Ville de Bayonne

## MODIFICATION N°4

# Rapport de présentation complémentaire

Modification n°4 approuvée le 23 juillet 2010

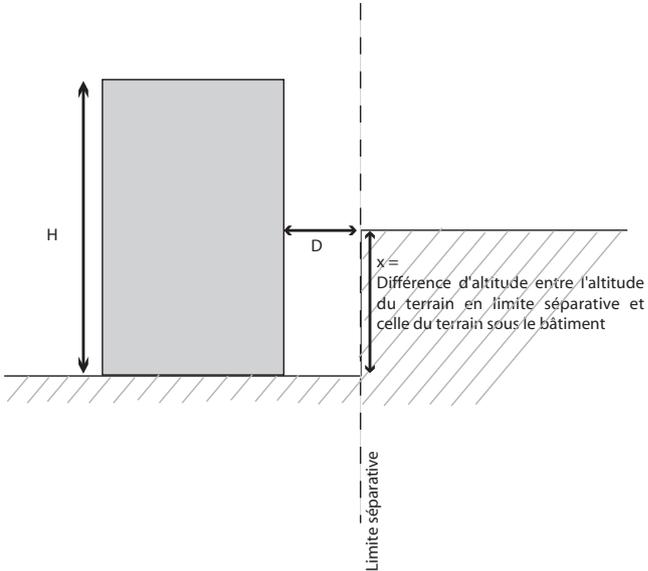
La définition du calcul de la «hauteur» de la construction dans l'article 7 est précisée afin de faciliter l'instruction des autorisations d'urbanisme notamment lorsque les constructions s'implantent sur des terrains ayant subi de forts affouillements.

Zones UA, UAf, UB, UBp, UC, UD, UE, 1AUb, 1AUc, 1AUd, 1AUg		
article 7	implantation des constructions par rapport aux limites séparatives	Dans le paragraphe 7.1. Règle générale,  <b>Ajout de :</b> <b>« Quand la hauteur du terrain naturel en limite séparative est supérieure à celle du terrain naturel sous la construction projetée, la hauteur de la construction est diminuée de la différence d'altitude entre ces deux points (cf. croquis Titre 4)»</b>

Pour faciliter la compréhension des modalités de calcul, un croquis est rajouté dans le titre 4 Lexique et croquis illustratifs.

TITRE 4		
article 7	implantation des constructions par rapport aux limites séparatives	<p><b>Ajout</b> du croquis suivant :</p> $D \geq (H-x)-3$  <p><math>x =</math> Différence d'altitude entre l'altitude du terrain en limite séparative et celle du terrain sous le bâtiment</p> <p>Limite séparative</p>
